改善箇所説明図

不具合の内容

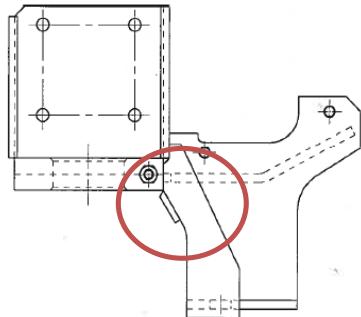
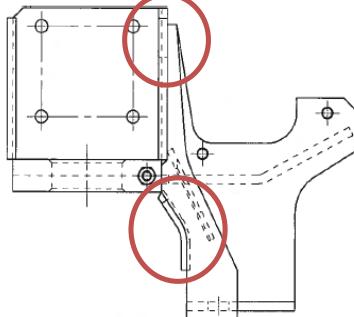
ホイール・クレーンのエアコンディショナにおいて、コンプレッサ取付ブラケットの形状が不適切なため、コンプレッサの振動によりブラケットの一部分に応力が集中し、亀裂が生じることがある。そのため、そのままの状態で使用を続けると、亀裂が進行して取付ブラケットが破断し、コンプレッサが脱落するおそれがある。

全車両、取付ブラケットを対策品に交換する。

ブラケットに補強リブを延長、追加した。
